昭和橋詳細設計／景観検討関連資料

(第5回景観検討委員会 (R1年10月10日) での意見への対応結果)

写真 1-1-1 モックアップ写真（照明の光源が歩行者から見えてしまう）

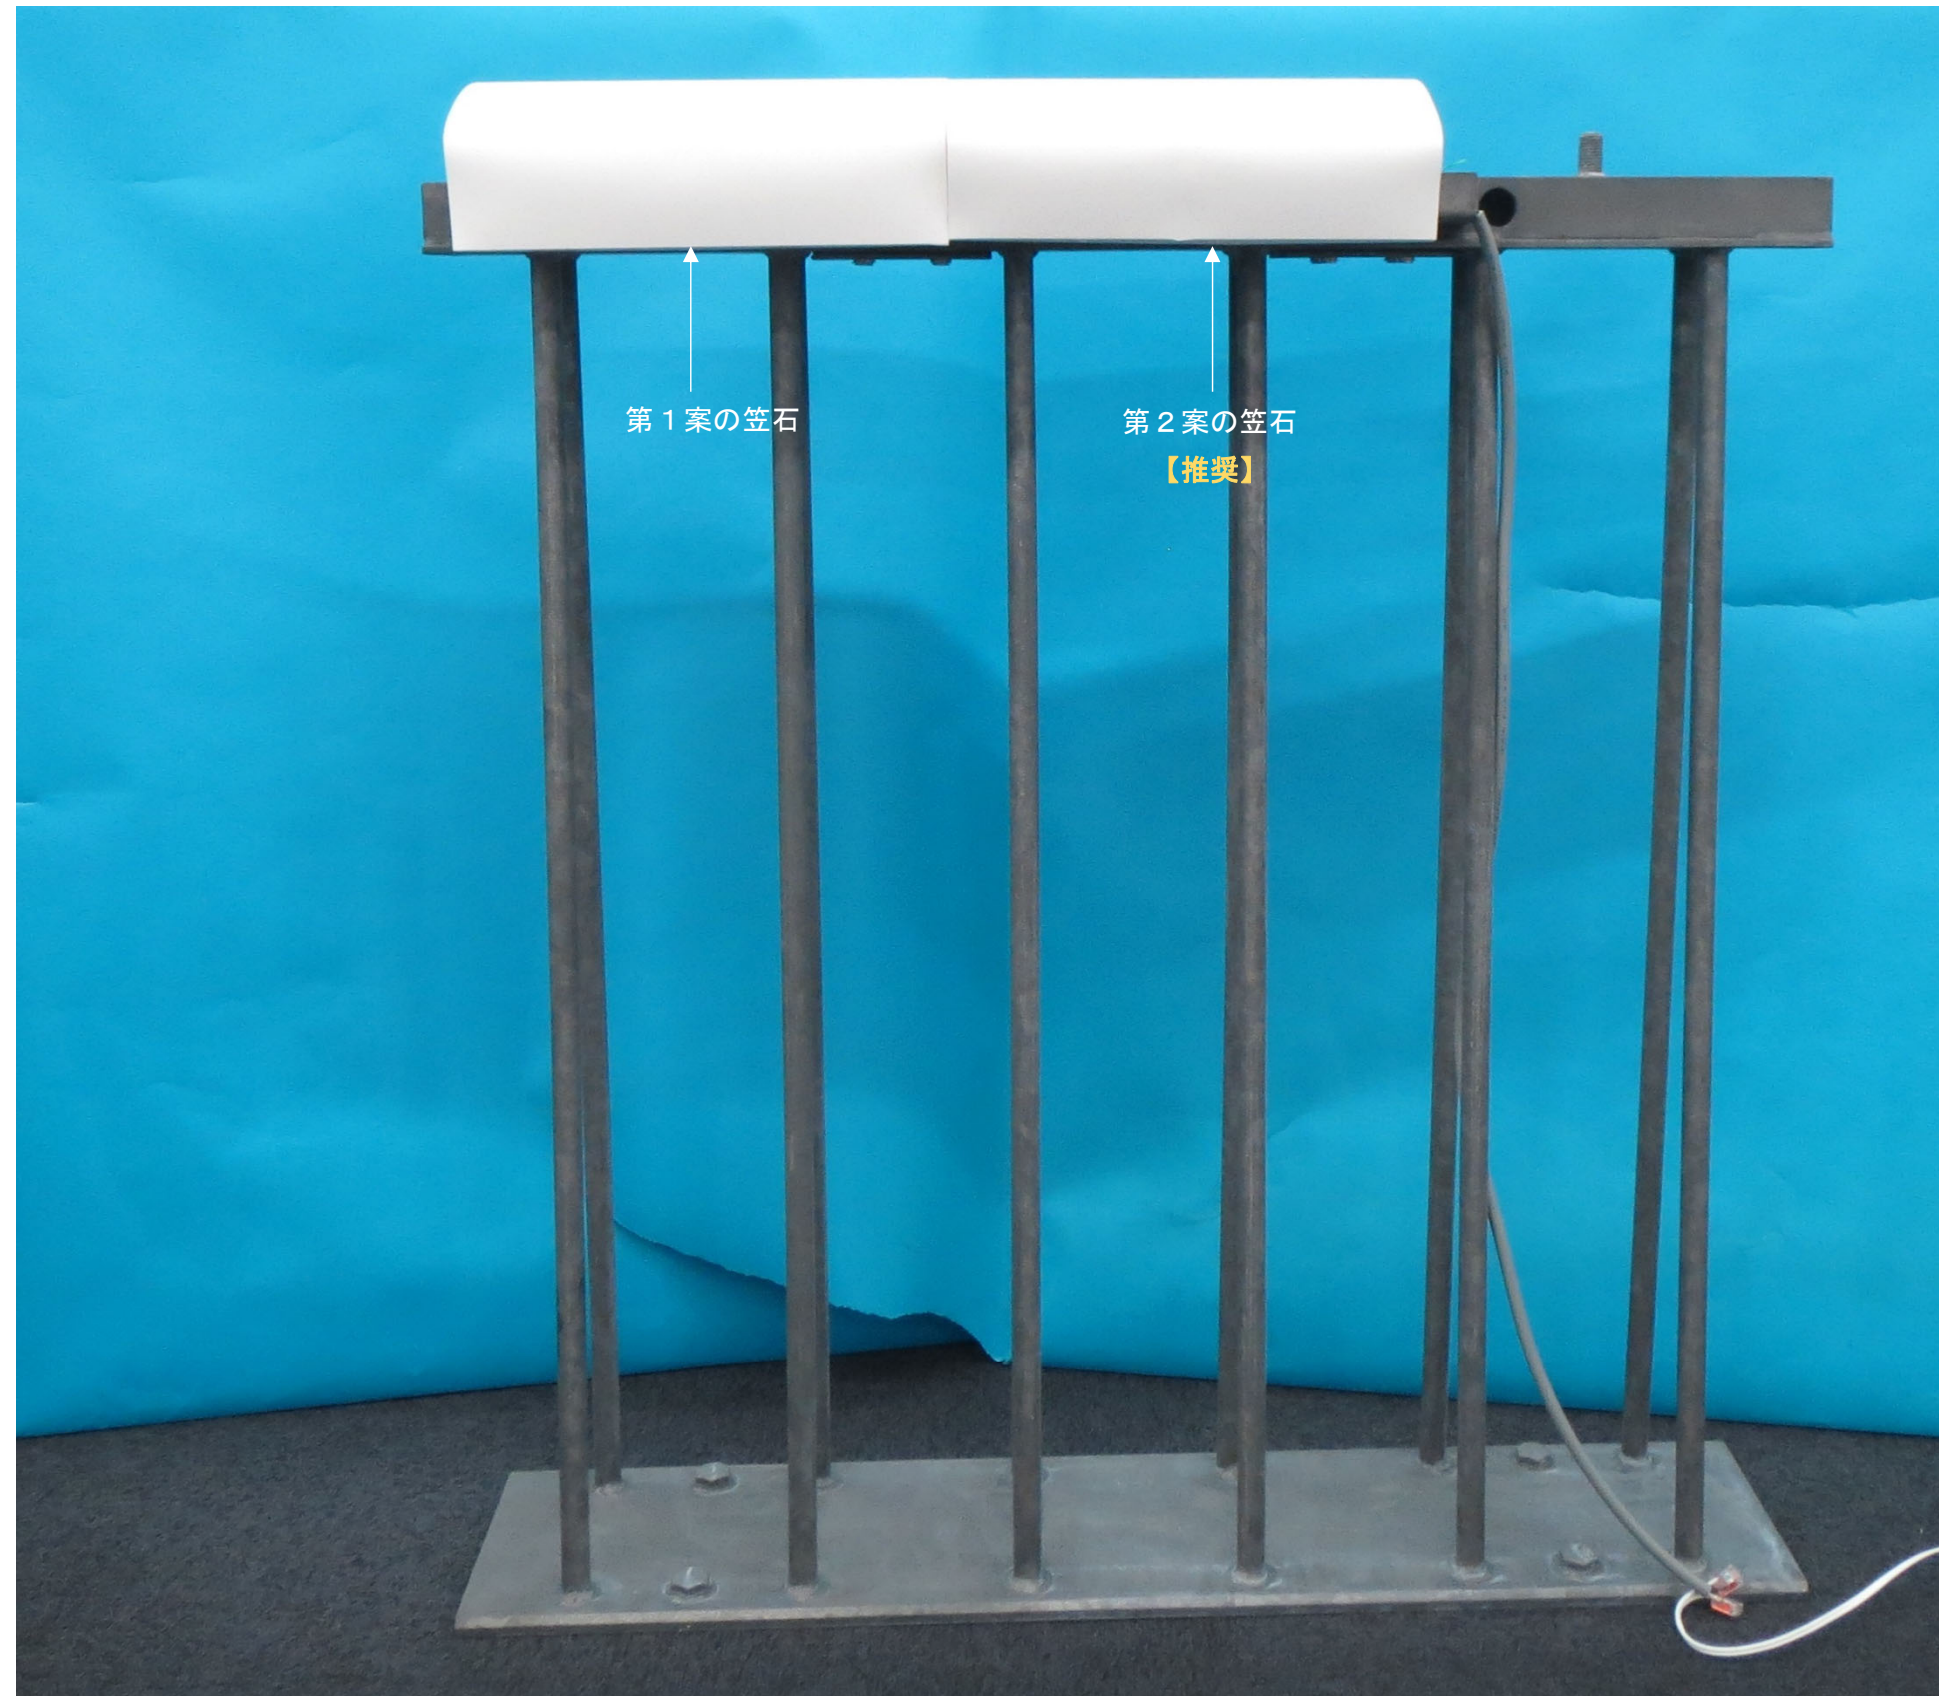
第5回景観検討委員会（2019/10/10）に提示した高欄笠石について、委員の方から照明器具が歩行者から見えてしまう恐れがあると指摘を受けた。以上のことから、改めて笠石形状を検討した。

照明器具が笠石からはみ出ているため、光源が歩行者から見えてしまう

僅かではあるが、第1案の方が第2案よりも笠石のボリュームが大きいため、歩行者から見て重い印象となる。

旧高欄構造図 S=1:20

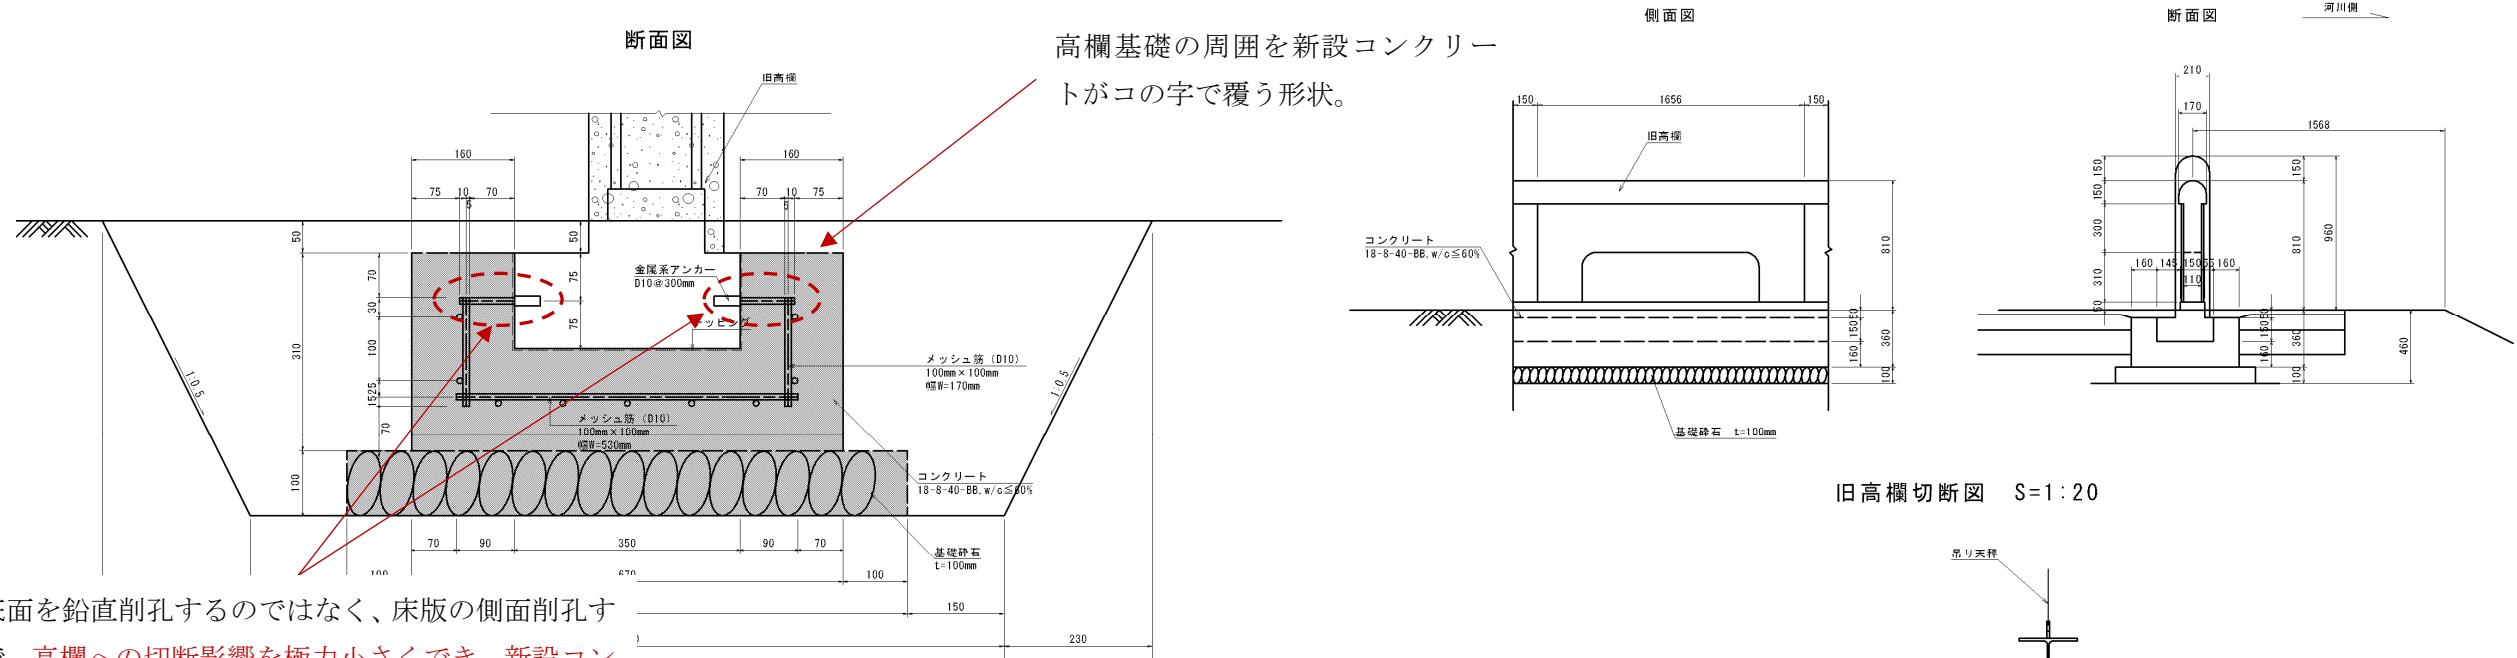
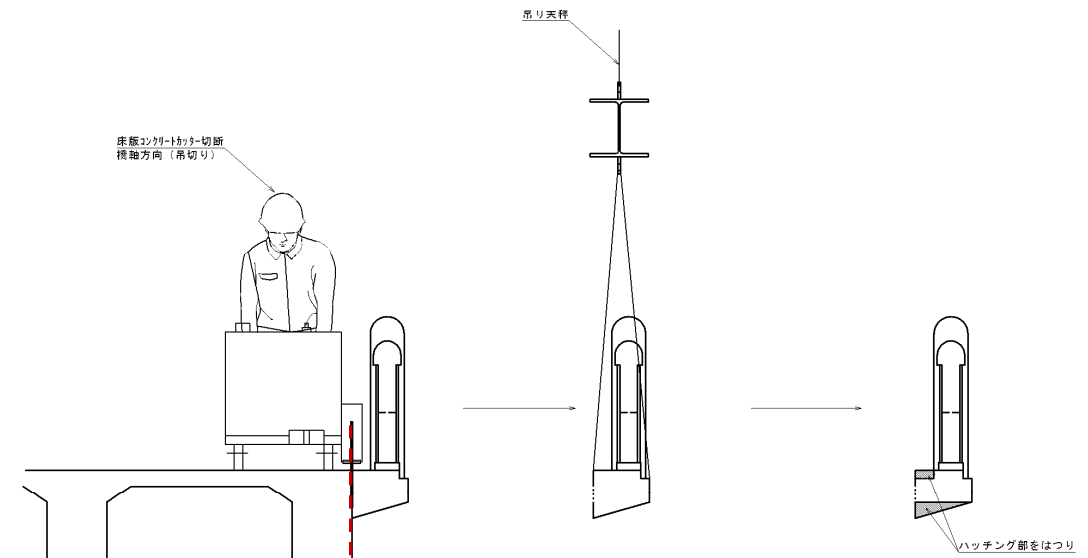
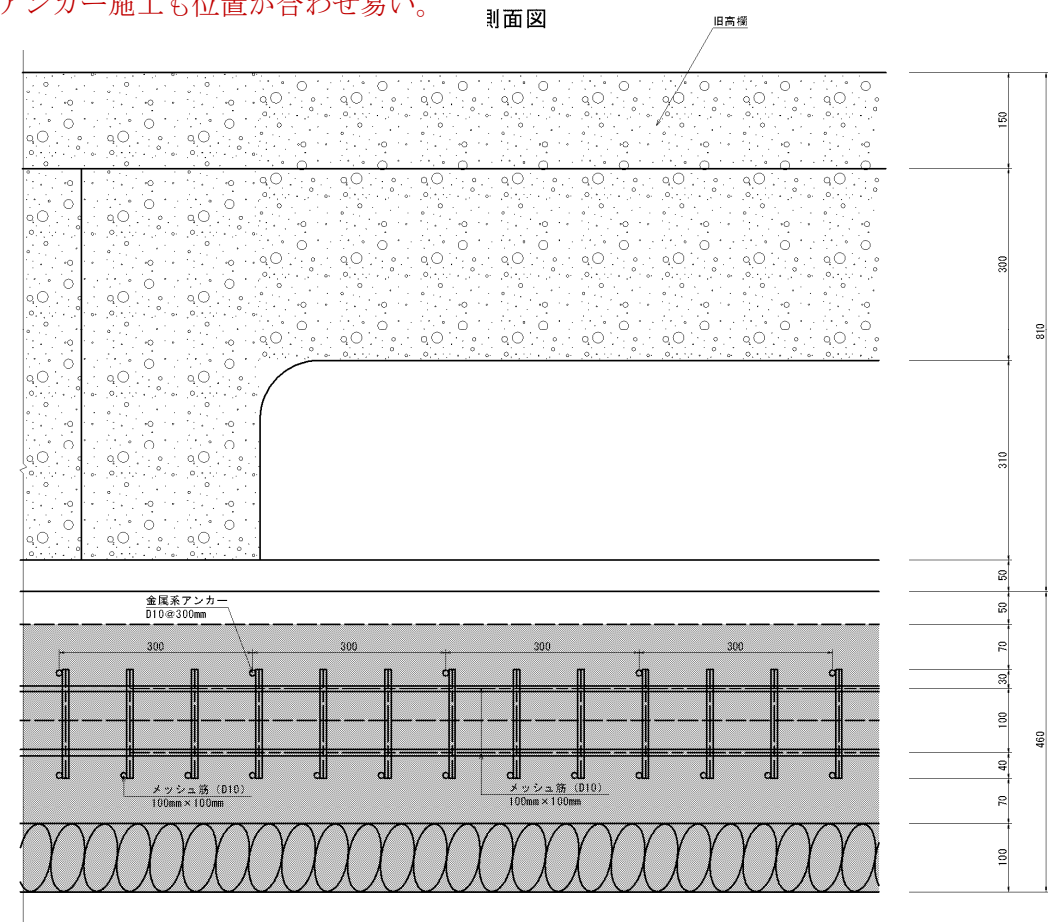
旧橋高欄は右岸上流の橋詰め広場に転落防止柵ではなくモニュメントとして配置することが、第5回景観検討委員会（2019/10/10）で承認された。

高欄の設置高さは旧橋のまま（地表面から810mm）とし、万が一このモニュメントを乗り越えても法面下への転落の恐れがなく、かつ法面に敷設される護岸と干渉しない位置として、法肩から1700mm程度の離隔を確保した配置とした。このモニュメントには橋詰め広場を訪れる人々が寄りかかったり、腰掛けたりすることが考えられる。このため、このモニュメントが転倒しないように、以下のとおり、地中にコンクリート基礎を構築し、そこに旧橋高欄および旧橋親柱を定着することとした。

高欄基部で切断するのではなく、その下の床版部分を極力残して切断することで、高欄への切断影響を極力小さくできる。

高欄の底面を鉛直削孔するのではなく、床版の側面削孔することで、高欄への切断影響を極力小さくでき、新設コンクリートと定着するアンカー施工も位置が合わせ易い。

右岸側橋詰への施設配置 【第5回景観検討委員会資料より抜粋】

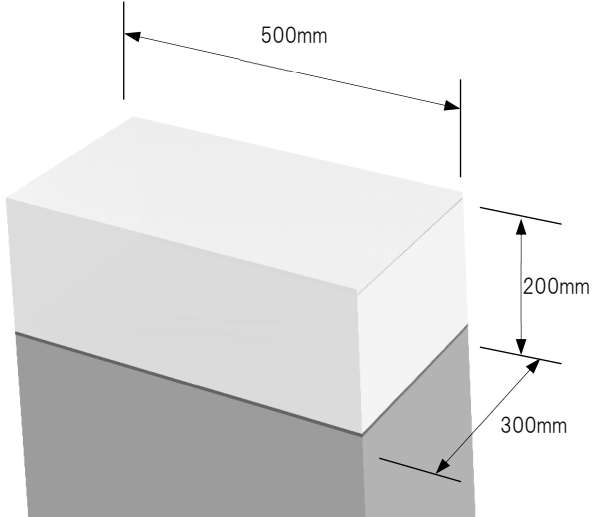
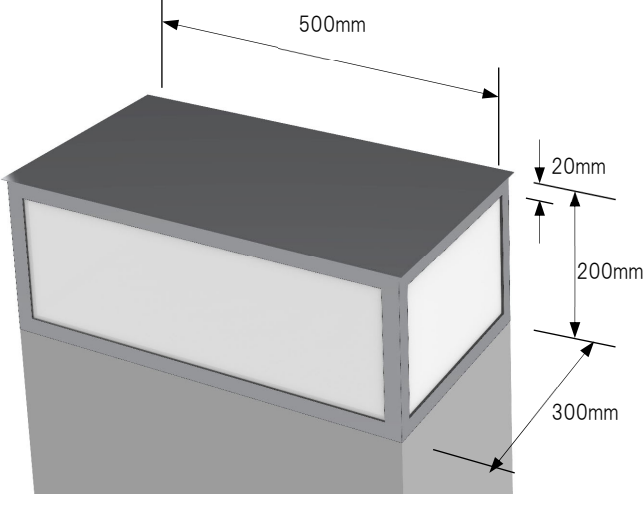
しかし委員の方より「昭和橋と蔵並みは一体であるという認識を持っているため、高欄と蔵並みを一緒に見せたいのであれば、それに伴う案内板も一緒に配置したい」という要望があった。

以上のことから、案内板は右岸上流側に配置することを基本方針とする。また詳細な配置位置およびデザインについては、今後、維持管理を行っていく住田町が検討することとしている。

蔵並みを正面に見る右岸上流側に配置
